<b>Oggetto:</b>	[ID_VIP 5762] ISTANZA PER L'AVVIO DEL PROCEDIMENTO DI VALUTAZIONE DI IMPATTO AMBIENTALE, AI SENSI DELL'ART. 23 DEL D.LGS. 152/2006, RELATIVA AL PROGETTO PER LA REALIZZAZIONE DI UN IMPIANTO EOLICO COSTITUITO DA N. 14 AEROGENERATORI, CIASCUNO DI POTENZA NOMINALE PARI A 6,6 MW, PER UNA POTENZA COMPLESSIVA DI 92,4 MW, E DALLE OPERE NECESSARIE DI CONNESSIONE ALLA RTN, DA REALIZZARSI NEI COMUNI DI BALLAO (SU) E ARMUNGIA (SU). <b>RELAZIONE ISTRUTTORIA E OSSERVAZIONI COMUNE DI BALLAO</b>
<b>Chistioni:</b>

## **PARERE COMUNE DI BALLAO**

Il Responsabile dell'Area Tecnica e Manutentiva	Il Sindaco
ing. Giampietro Murgia	Dott. Gian Franco Raffaele Frongia
REV: 00	DATA: 05/07/2021

in base alla Tavola 25 del PUC, le opere ricadono nelle seguenti zone:

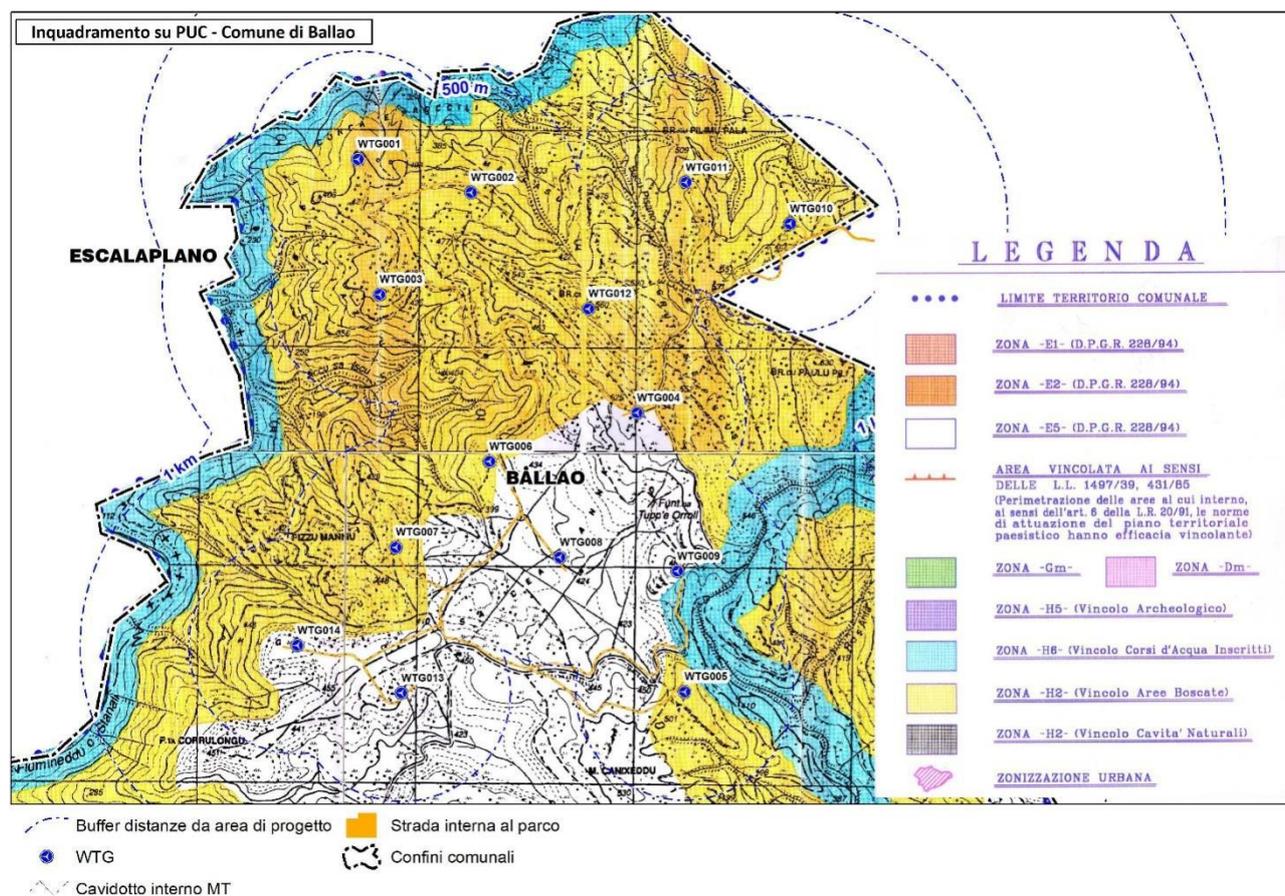
zona H, sottozona H2 Vincolo naturalistico ambientale – zona Boscata	pale ricadenti: n° 9 (WTG1, WTG2, WTG3, WTG5, WTG 6, WTG 7, WTG10, WTG11, WTG12)
zona H, sottozona H6	passaggio di un tratto di circa 400 m del cavidotto interrato collegato alla WTG 09 su una strada
zona E, sottozona E5	pale ricadenti: n°5 (WTG8, WTG9, WTG 13, WTG14)

1. l'intervento è incompatibile per quanto riguarda la parte ricadente nella zona H2 (aerogeneratori), in quanto comporta significative alterazioni geomorfologiche trattandosi propriamente di centrale di produzione e non infrastruttura lineare di fornitura. L' estensione del concetto di “intervento edilizio per la fornitura collettiva di energia” al parco eolico in oggetto, che comporta rilevanti opere edilizie e rilevanti alterazioni al territorio e in particolar modo alla percezione dello stesso, anche per quanto osservato in seguito, appare infatti totalmente incompatibile con i principi generali a cui sono informate le norme del piano e totalmente incoerente con i restrittivi parametri urbanistici imposti agli interventi ammessi.

### 3.3 Variante di adeguamento al PAI e al PPR, prima adozione, approvata in C.C. con deliberazione n. 26 del 30.07.2019.

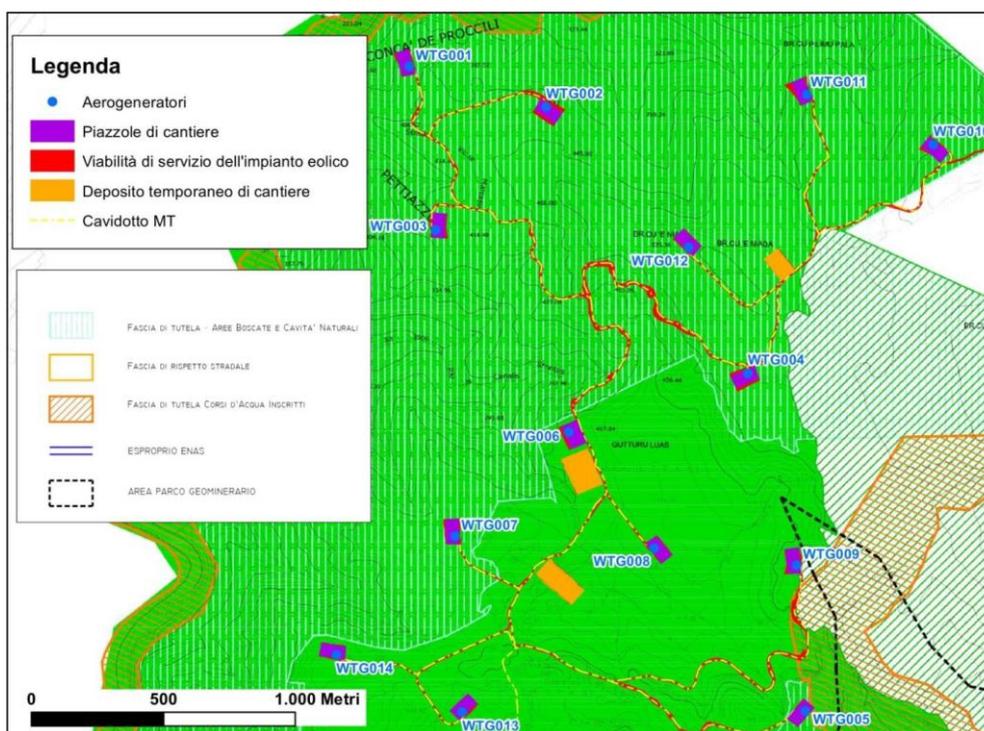
Le opere ricadono interamente nella zona urbanistica "E" destinate all'agricoltura, alla pastorizia, alla zootecnia, all'itticoltura, alle attività di conservazione, e di trasformazione e commercializzazione dei prodotti aziendali, all'agriturismo, alla silvicoltura e alla coltivazione industriale del legno ivi compresi tutti gli edifici, le attrezzature e gli impianti connessi a tali destinazioni e finalizzati alla valorizzazione dei prodotti ottenuti da tali Attività, e in particolare nella sottozona "E5"- "aree marginali per l'attività agricola nelle quali viene ravvisata l'esigenza di garantire condizioni adeguate di stabilità ambientale" .

La tavola 3.0 del PUCriporta, su un'ampia porzione dell'area di progetto, una fascia di tutela dovuta alla presenza di "Aree boscate e cavità naturali" nonché la fascia di tutela di un corso d'acqua nella porzione orientale del settore d'intervento del

Le NTA del piano adottato disciplinano la zona E all'art. 13. In particolare, al paragrafo 5 si legge che "Gli impianti per la produzione di energia elettrica con fonti alternative e rinnovabili (solare, fotovoltaico e simili) sono realizzabili a condizione che non pregiudichino l'attività agricola preesistente e non arrechino pregiudizio all'ambiente ed al paesaggio, ferma restando la possibilità di realizzare in tutte le sottozone impianti a servizio dell'attività agricola delle aziende, a condizione che le loro dimensioni e potenzialità siano giustificate dal fabbisogno aziendale (vedi DGR n° 30/2 del 23/05/2008). Per quanto attiene gli impianti eolici, si intende recepita integralmente dalla Delibera 59/90 del 27/11/2020 a cui l'intero progetto dovrà necessariamente adeguarsi.

**- Rispetto al PUC adottato,** ricadendo l'intervento in zona urbanistica E, la realizzabilità urbanistica dell'intervento è subordinata alla positiva verifica sul grado di impatto ambientale dello stesso
